**MODIFICACIÓN PUNTUAL DE ELEMENTOS DEL PGOU PARA LA CREACIÓN DE UN VIAL DE CONEXIÓN ENTRE C/ LUXEMBURGO (SITUADA AL NORTE DEL CAMPO DE FÚTBOL) Y C/ ANTONIO DE HILARIA DEL CASTILLÓN.**

**AYUNTAMIENTO DE RINCÓN DE LA VICTORIA**

**ENERO 2021**

## 0) RESPUESTA A LOS INFORMES SECTORIALES

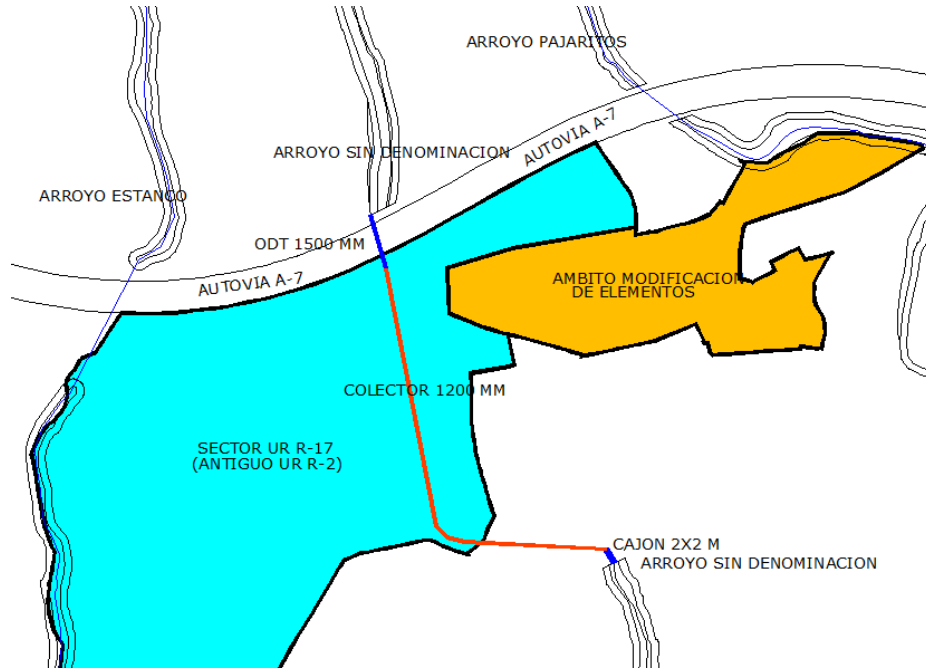
#### B.1.- **Deberá aportar Documentación técnica en formato editable al objeto de requerir Informe de Supervisión en relación la estimación del DPH e Inundabilidad que se grafían en el expediente.**

Por el Oeste el "Arroyo Estanco" se ubica a unos 150 m de distancia del ámbito de la Innovación y a una cota 25 metros inferior.

El tramo embovedado del Arroyo Estanco al que se hace referencia en el informe sectorial entendemos que se refiera a un tramo de tubería de 1200 mm de diámetro que discurre por la traza de la calle Luxemburgo y que une la obra de drenaje transversal de la autovía A-7 al norte, formada por una tubería de 1500 mm de diámetro, y con un marco de dimensiones 2x2 metros, existente a modo de obra de drenaje transversal bajo la calle Luxemburgo, al sur de la calle Los Caleros.

Este tramo entubado se sitúa no obstante a unos 70 metros del borde oeste del ámbito de la Innovación, por lo que no existe afección por Dominio

Público o por zona inundable.

Se adjunta a continuación documentación gráfica de lo indicado anteriormente.

Como puede verse en el plano anterior, ni el Arroyo Estanco ni el tramo embovedado tiene afección sobre el ámbito de la presente Innovación.
